改善箇所説明図

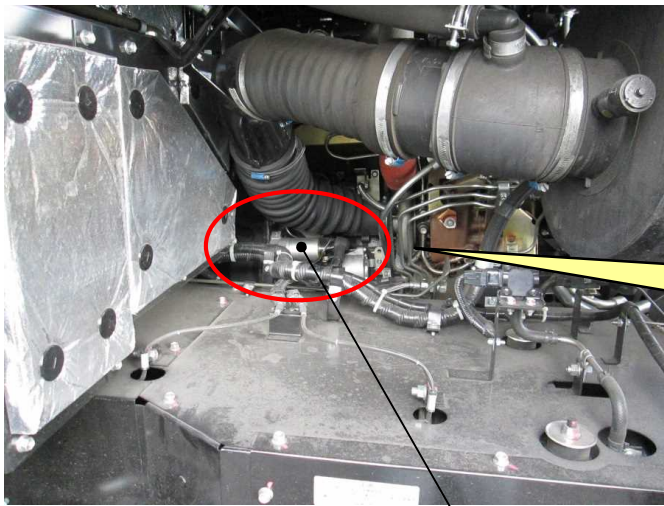
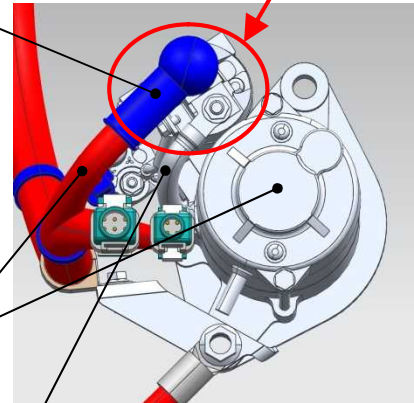
基準不適合発生箇所

大・中型バスの原動機において、スターターのバッテリー側配線の締付けに不適切なものがある。そのため、そのままの状態で使用を続けると、車両振動によって当該配線が緩んで端子部がモーター側配線と短絡し、最悪の場合、火災やスターターリレー配線の断線が生じて始動不能に至るおそれがある。

全車両、スターターのバッテリー側配線を正規状態で締め付ける。また、スターター端子間の樹脂部分に損傷が認められた場合は、スターター一式を交換する。

注 : は、端子間の樹脂部分に損傷が認められた場合に、交換する部品を示す。

識別 : 作業完了車には、車両左後方点検リッド裏に「HB170」の文字が記載された白黄色のシールを貼付ける。
